DODATOK č. 1

k Zmluve o dielo č. 1100049425/2015/5400/031

Zmluvné strany uzavreli dňa 05.05.2015 Zmluvu o dielo č. **1100049425/2015/5400/031** (ďalej len „zmluva“), predmetom ktorej je vykonanie diela: **„Projekt realizovateľnosti – Centralizácie riadenia systémov bezpečnosti objektov ŽSR a zabezpečenie štandardov železničných staníc“**, bližšie špecifikovaného v prílohe č. 1 zmluvy (ďalej len „dielo“).

Podrobný opis predmetu dodatku č. 1 k ZoD č. 1100049425/2015/5400/031:

Zvolen

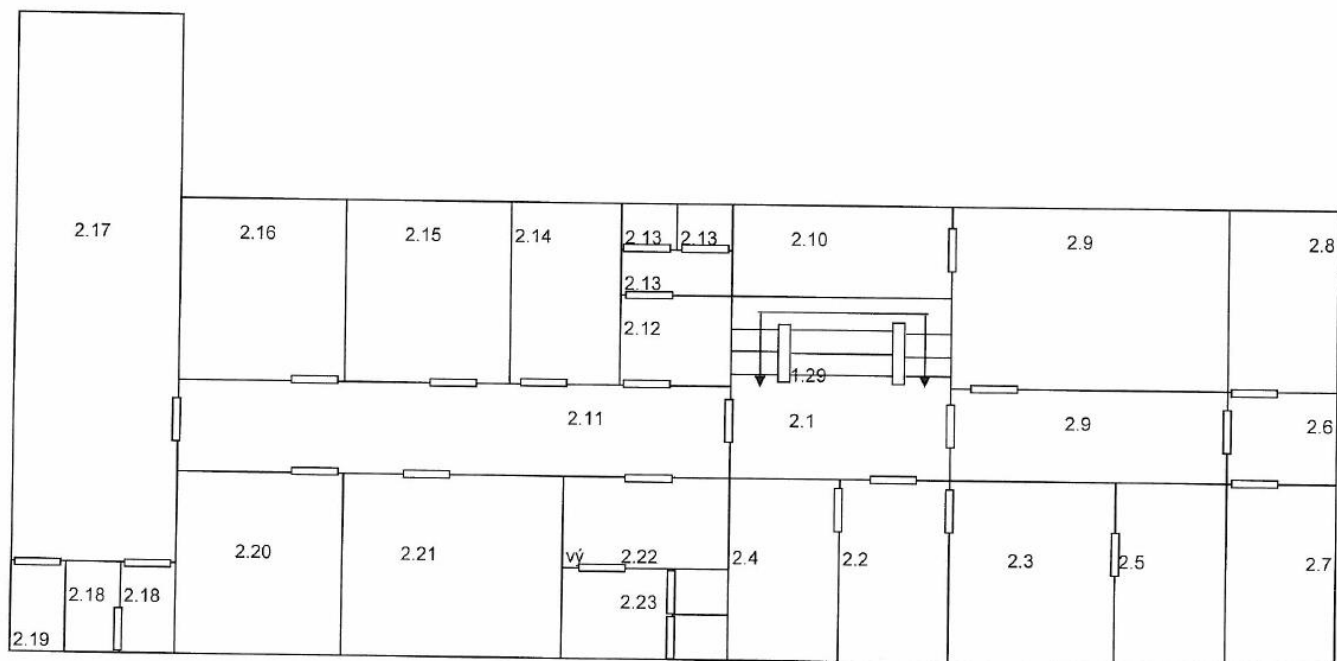
4.NP - Podkrovie – veľká zasadačka (14x10) – prístup iba schody

- v miestnosti 317, 318 vybudovať šatne, soc. miestnosti, kuchynku
- Rekonštrukcia osvetlenia podľa umiestnenia zariadení a operátorského stola, stmievačov,
- Nebola možnosť skontrolovať motorgenerátor – údajne má dostatočnú výkonovú rezervu
- Pripojenie na ŽT – na 2. NP (miestnosť č.123)

OR Trnava, pracovisko Bratislava

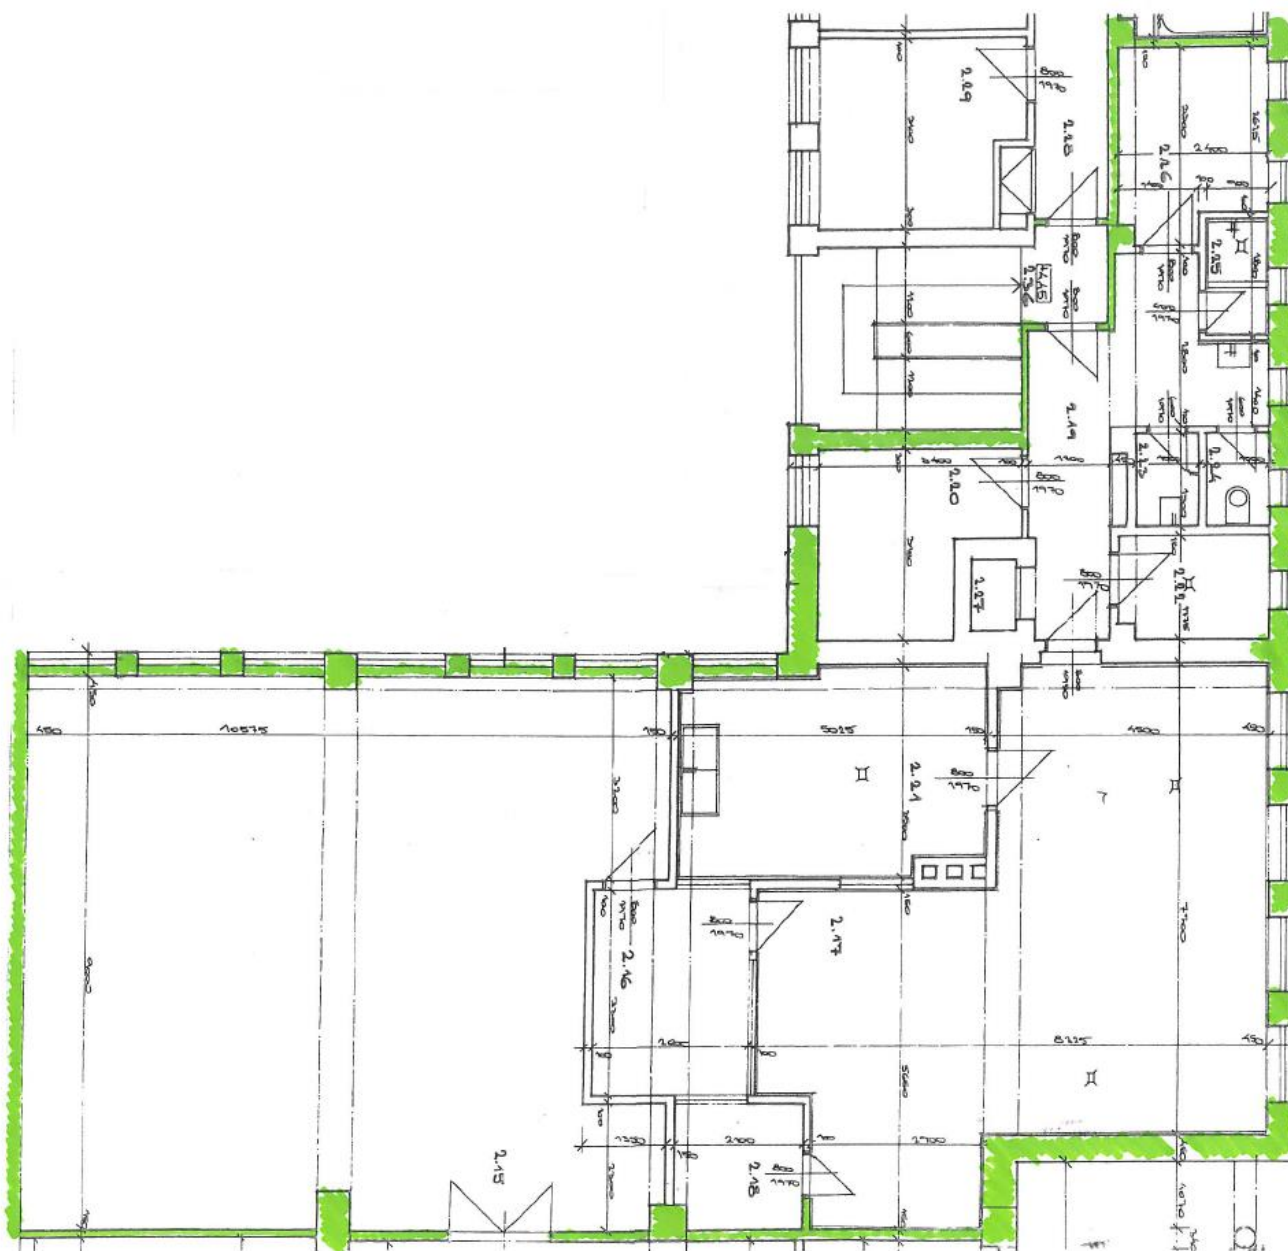
- Prízemie, priestor po bývalej reštaurácii, pod GSM-R
- Z bývalej kuchyne prerobiť soc. zariadenia a šatne
- Zrušiť celú kuchyňu
- Strop vyhovujúci, čiastočná rekonštrukcia – vymeniť kocky
- Okná – nutné zatemnenie, niektoré okná je doporučené aj zamurovať
- Rekonštrukcia vstupných priestorov
- Zamurovanie roletových dverí v reštaurácii
- Rekonštrukcia podlahy
- Rekonštrukcia NN rozvodov, osvetlenia podľa umiestnenia zariadení a operátorského stola, stmievačov,
- Pripojenie na ŽT – optika do uzla cca 250m (SM)
- Je potrebné riešiť zálohovanie el. energie

Košice

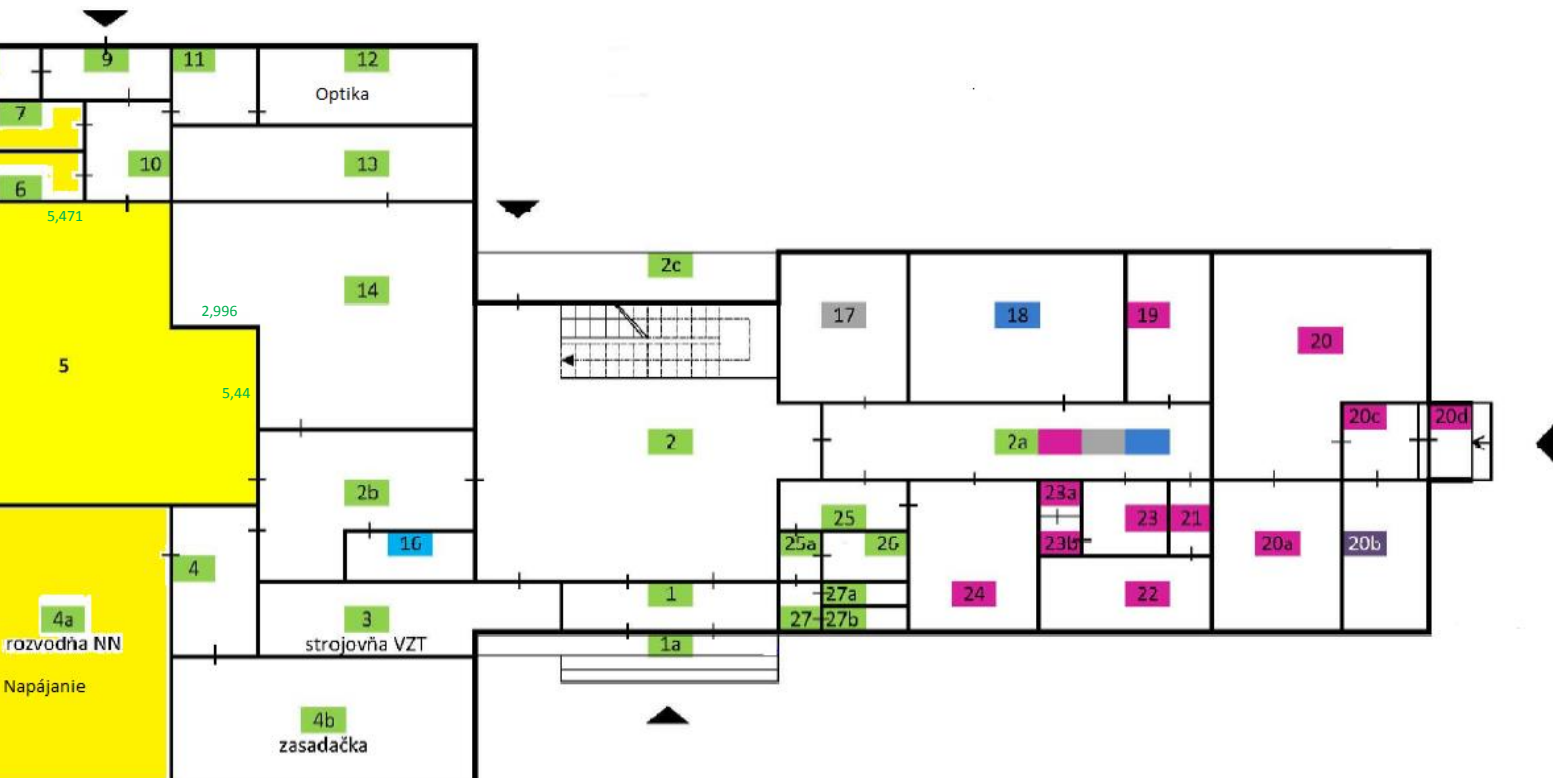
- Bývalá baterkáreň
- Nutná rekonštrukcia podlahy a stropu, kompletná výmena okien (alebo zamurovanie),
- Potrebné rozšíriť priestor na úkor miestnosti č.14 alebo umiestniť zariadenia šikmo
- rekonštrukcia podlahy
- Okná – nutné zatemnenie, niektoré okná doporučujeme aj zamúrať
- Rekonštrukcia osvetlenia podľa umiestnenia zariadení a operátorského stola, stmievačov,
- Rekonštrukcia soc. Zariadení a šatní, nie je priestor na oddelenie Muži/ženy
- Úprava kúrenia

- Existuje výkonovo dostatočný el.agregát s rezervou
- Pripojenie na sieť ŽT – 30m (miestnosť č.12)
